2022年10月吉日
株式会社ノザワ 建設商品部

弊社アスロック加工仕様の一部中止について

端部斜めカット埋戻し加工コーナー製造中止後の対応について

【突き付けコーナーの場合】

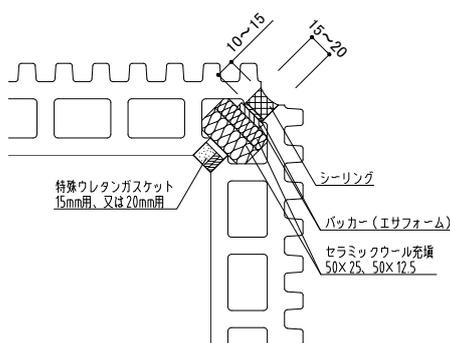
この度、弊社アスロックに対する工場加工仕様の「端部斜めカット埋戻し加工」について、諸般の事情から製造加工を中止することと致しました。同加工のご採用を検討いただいているお客様には多大なご迷惑をお掛けすることとなりますが、コーナー部にご使用いただく仕様については、代替案を下記の通りご提案させていただきますので、こちらにてご検討いただきますようお願い申し上げます。お客様にはご迷惑・ご面倒をお掛け致しますことお詫び申し上げます。何卒ご理解賜りますようお願い申し上げます。

現場にて取り合い部に特殊ウレタンガスケットとセラミックワールを充填してシールを打設して下さい
